**Excmo. Ayuntamiento de Madrid**  
**DIRECCION GENERAL DE PLANEAMIENTO Y GESTIÓN URBANÍSTICA**  
**C/ Ribera del Sena, nº21- 28042 (Madrid)**

**10-UB2-00051.2/2019**  
**SIA 19/051**

En contestación a su oficio con referencia de entrada en el Registro General de la Consejería de Medio Ambiente y Ordenación del Territorio con el número 10/083588.9/19, del pasado día 20 de marzo de 2019, por el que viene a interesar informe en relación con **la modificación puntual del Plan General de Ordenación Urbana del municipio de Madrid en los ámbitos APR 08.03 “Prolongación de la Castellana” y APE 05.27 “Colonia Campamento”** y a la vista de la propuesta del Área de Análisis Ambiental de Planes y Programas, esta Dirección General de Medio Ambiente y Sostenibilidad formula la siguiente **Declaración Ambiental Estratégica**:

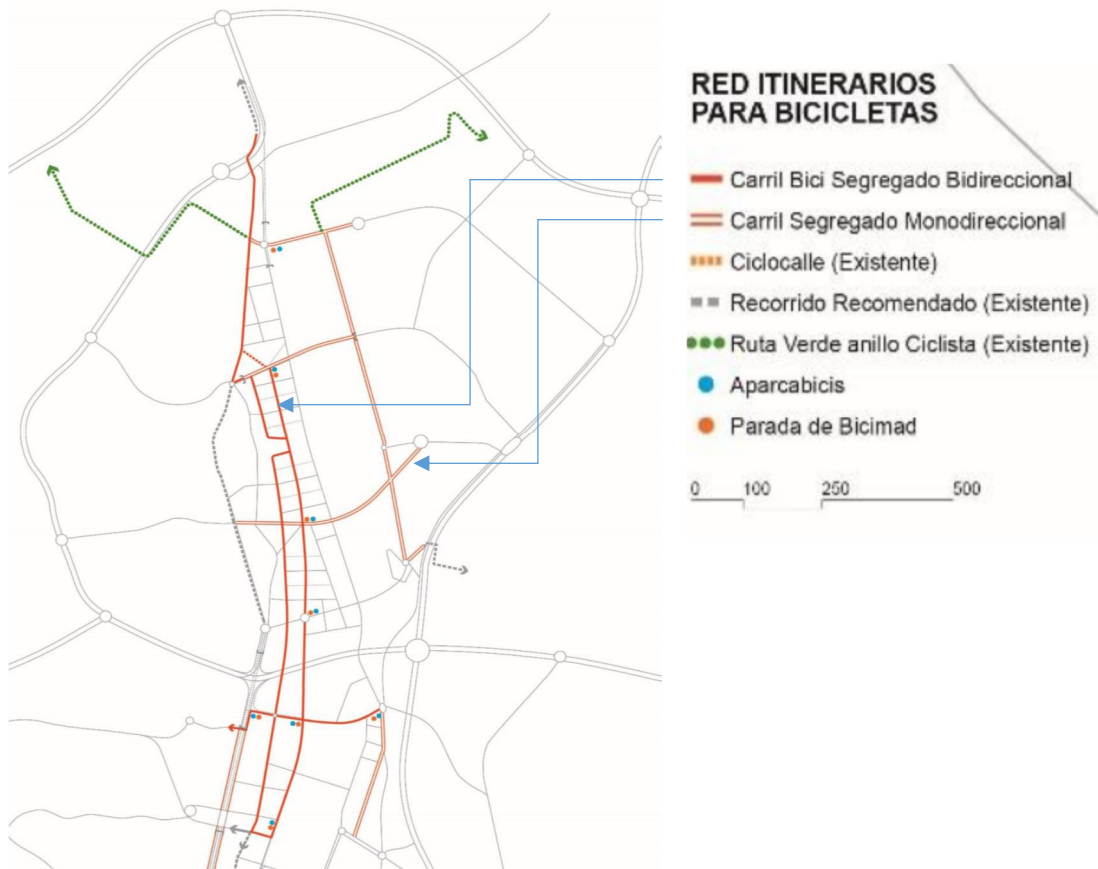
En dirección transversal con orientación Este-Oeste, se proponen enlaces de los recorridos ciclistas en los siguientes puntos: A ambos lados de la calzada en la pasarela peatonal Tres Olivos, en el puente de la calle Cardenal Herrera Oria, en el puente a continuación de la avenida Llano Castellano, en la calle Viejas y a lo largo de la calle Hiedra.

Para facilitar la movilidad ciclista, se proponen bases de sistemas públicos de préstamo de bicicletas y estacionamientos para bicicleta privada anexas a nodos intermodales en: La Estación de Chamartín, en la plaza de acceso a la estación de tren, sobre el intercambiador y estación de Metro; Área intermodal de la Paz, junto a la parada de metro existente de Begoña y la parada propuesta en el APE Centro de Negocios Chamartín; Nodo intermodal Fuencarral Sur/Malmea; Nodo intermodal Fuencarral Norte.
